ASSUNTO: Solicita colocação de pilaretes na Rua Nova da Areia nº 10, dado que existem viaturas sempre estacionadas em frente à garagem	INFORMAÇÃO N.º: 191/DOMA-GMT/2024
	NIPG: 13191/23
	DATA: 2024/06/03

INFORMAÇÃO TÉCNICA

Vista e localização da intervenção

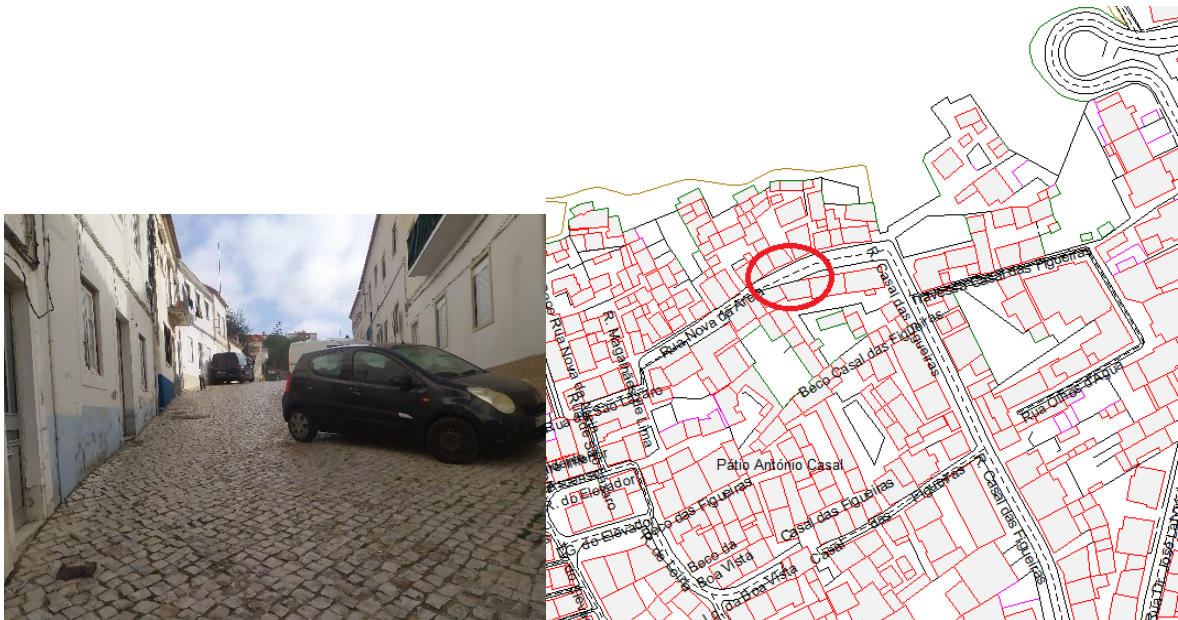
Trata-se do pedido de colocação de pilaretes, na rua Nova da Areia– Nazaré.

Vistas do local

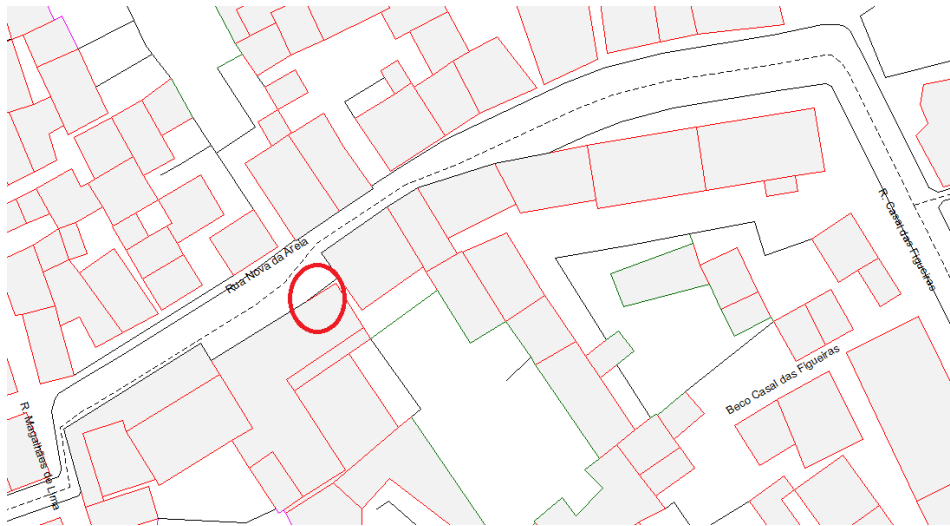
- Existência de garagem.

- Inexistência de sinalização vertical para informação de existência de garagem, o que permite o estacionamento abusivo, impedindo o acesso à mesma.

Extrato da planta com a proposta de alteração ao plano de trânsito

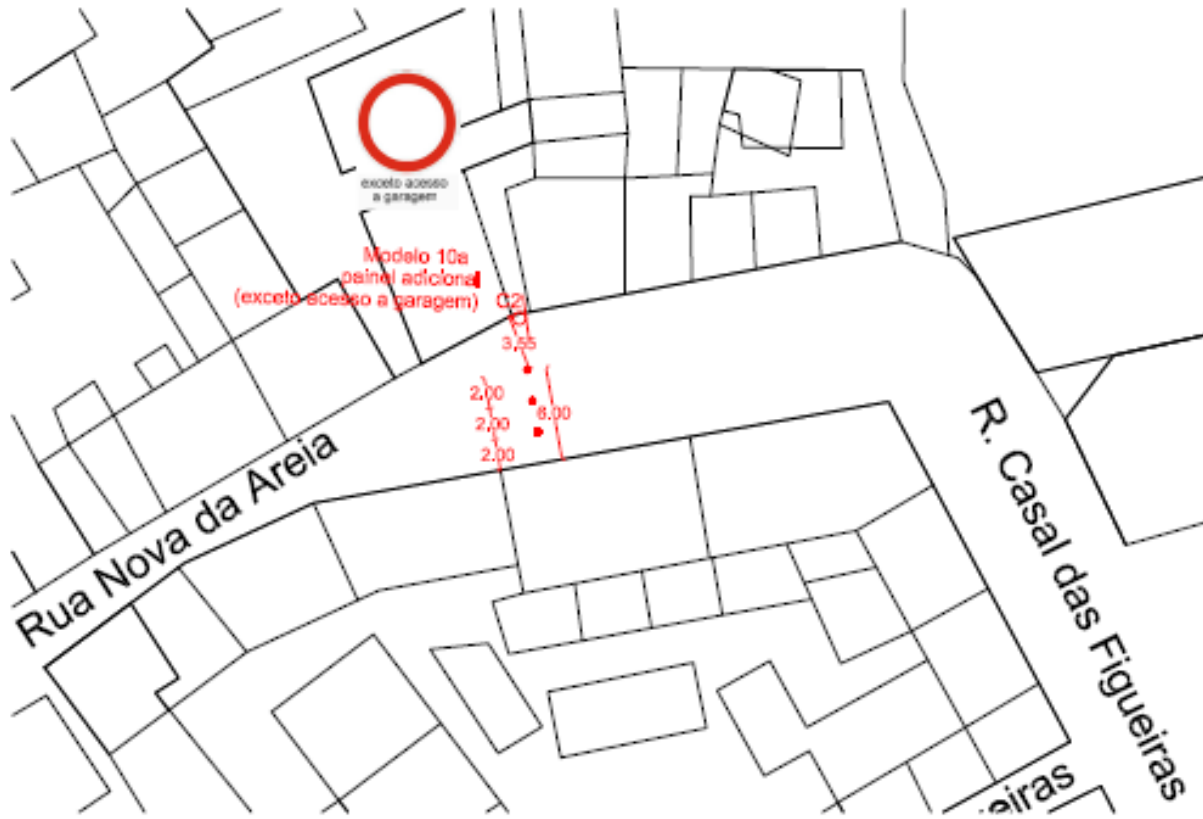
- Colocação de 3 pilaretes (com intervalos de 2m, entre si)
- Alteração ao plano de trânsito conforme planta em anexo. Com a implementação de:
 - ✓ Sinal modelo 10a (Transito Proibido)
 - ✓ Placa adicional, modelo C2 com a inscrição (exceto acesso a garagem)

- Propõe-se a colocação imediata, no sentido de garantir o acesso à garagem, ponto 4 do art.º6º do Regulamento de Trânsito do Município da Nazaré.
